553-SB-VAR2 Сборка						Лит.			Масса	Масштаб
Изм.	Лист	№ докум.	Подп.	Дата					118,3	1:2
Разраб.				30.09.22						
Проб.										
Т.контр.										
Нач.отд.										
Н.контр.										
Утв.										
						Лист	1	Листов	1	
						ООО "ПТО"

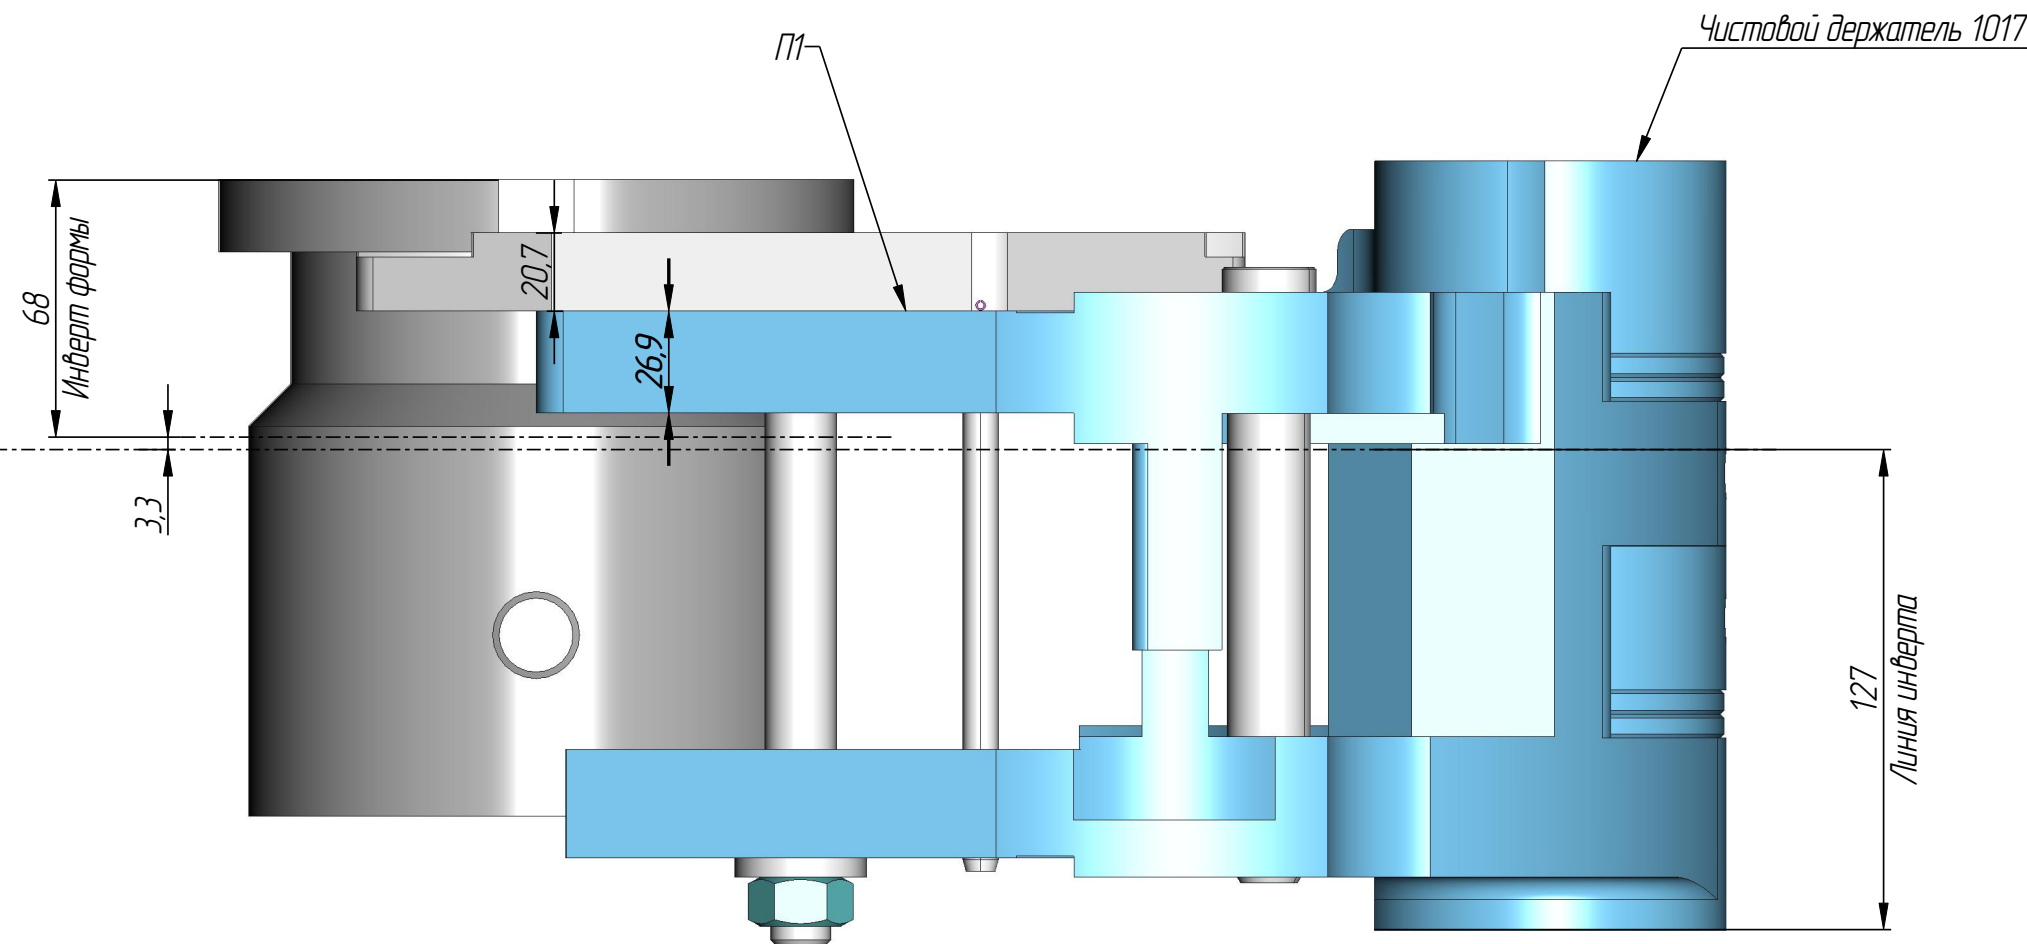
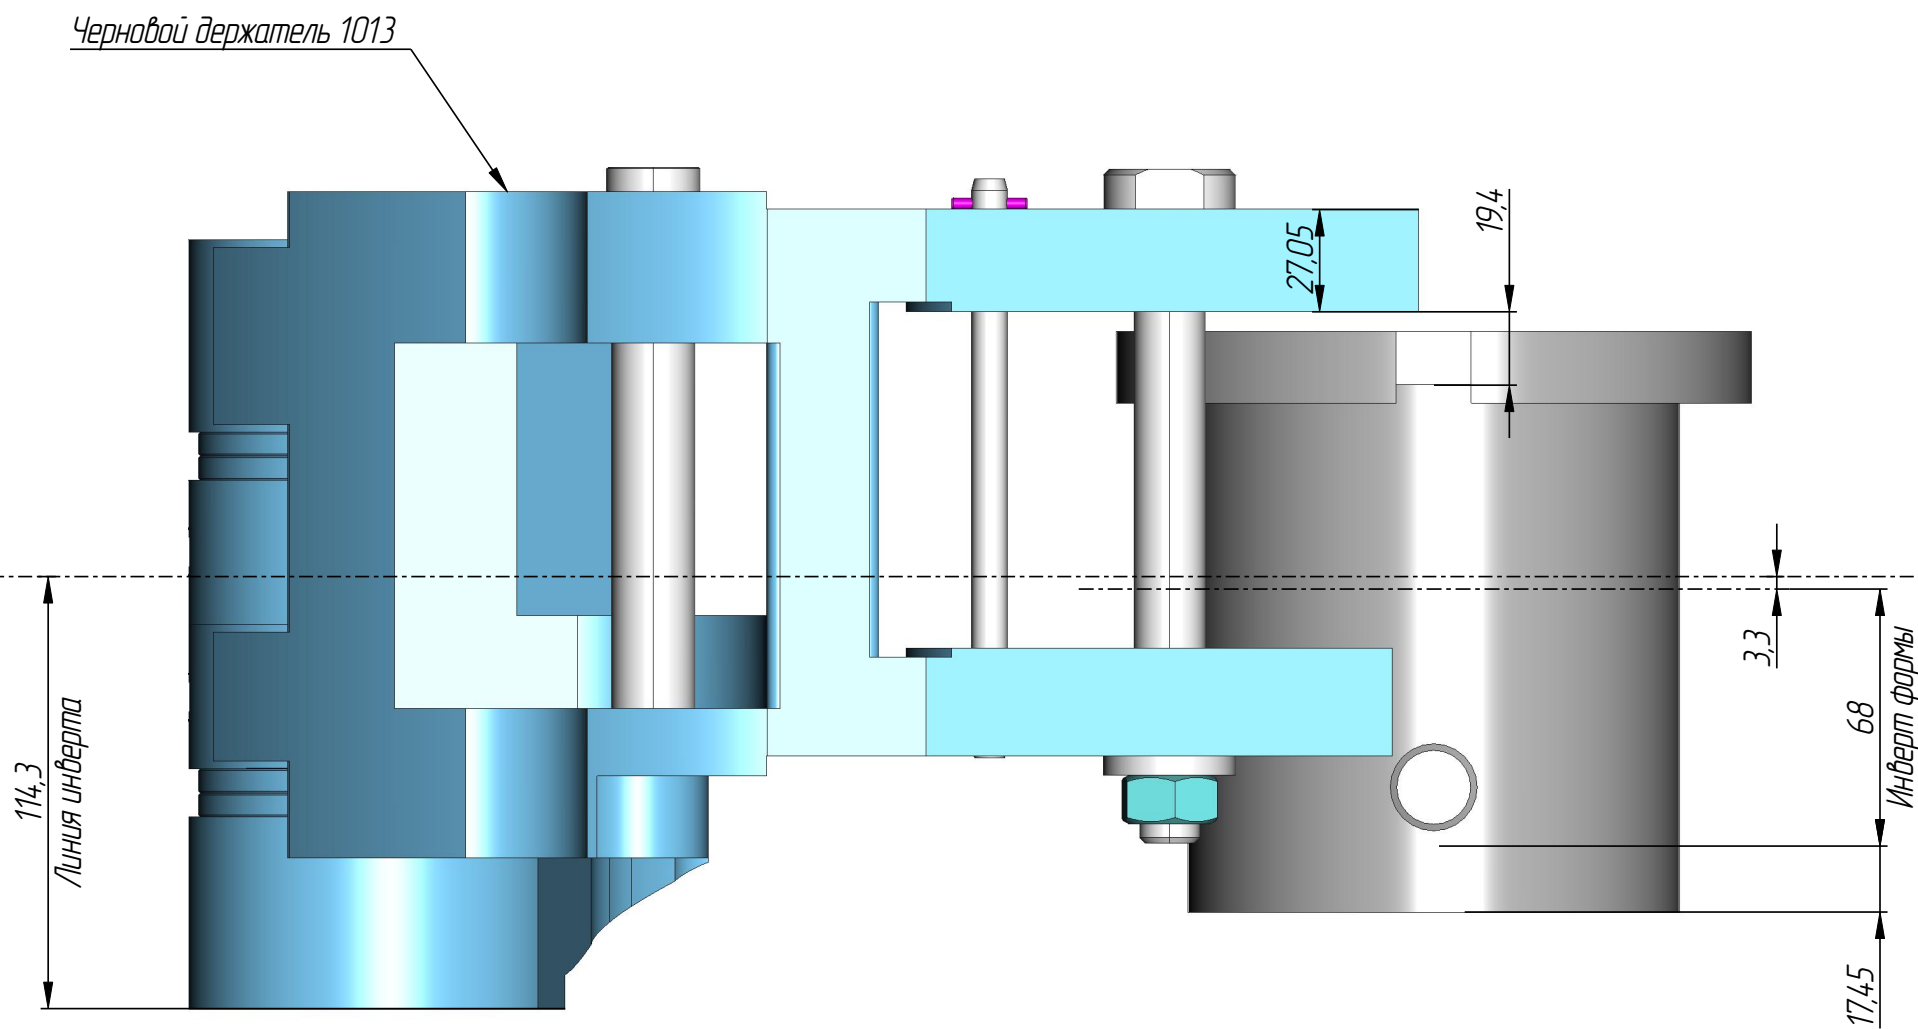
VAR2: При чистовой сборке с расположением гудки сверху рычага (как показано в сборке), смещение инверта формы получается вверх на 3,3 мм. Тогда, выдерживая линию инверта, необходимо черновую форму опустить на те же 3,3 мм, Гудка получается высотой 19,4+20,7=40,1 мм

Нижние гудки можно установить стандартной толщины и доработать отверстия на формах под нужную высоту (можем указать).
